RF 配線図 2/50

鹿児島市建設局建設部建築課	課長	係長	設計	設計年月日 55.10	工事名 甲南分遣隊庁舎新築電気設備工事	図面 番号
				縮尺 1/50	図面種類 電力その他設備配線図(RF) 据結線図他	4

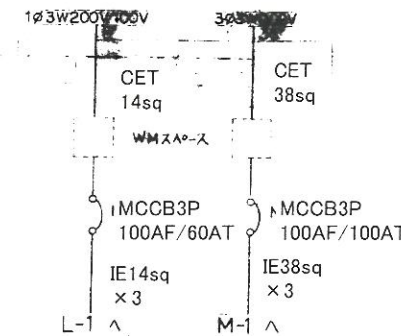
・屋上TVアンテナのポールに発錆あり。塗装補修を要する。  
又、TV機器取付金物に発錆あり。錆による脱落の恐れがある  
為、取替を要する。

・屋上TVケーブル引込口エントランスキャップの破損、防水処理なし。  
建物への雨水浸入防止のため、エントランスキャップ取替、内部に止水  
処理を要する。
